Vysvětlení zadávací dokumentace č. 4

k veřejné zakázce **Zvýšení kapacity parkovišť na Letišti Karlovy Vary – II. etapa**
identifikátor zakázky (systémové číslo VZ): P25V00001251

Dotaz č. 1

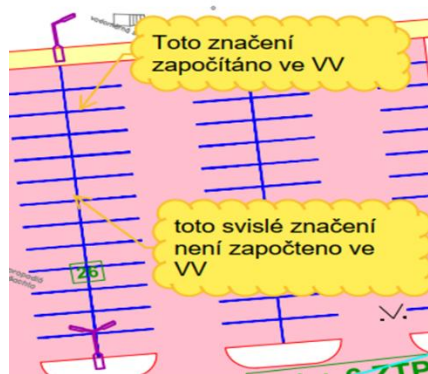
Zadavatel uvádí ve výkazu výměr v objektu SO 103 01 Komunikace položku č. 55 Vodorovné značení střík. Barvou stopčar, zeber atd. barva bílá v množství 87 m² v poznámce je uvedeno, že se jedná o značení pro vozíčkáře v počtu 5 ks což na 1 ks značení vychází 17,4 m². Běžné značení vč. podkladové barvy se pohybuje na 1ks cca 6m². Mohl by zadavatel specifikovat, jak je tato položka myšlena a jaké požaduje značení pro vozíčkáře, popřípadě upravit výkaz výměr?

Upraveno ve výkazu výměr u SO 103 Parkoviště Komunikace pol. 55.
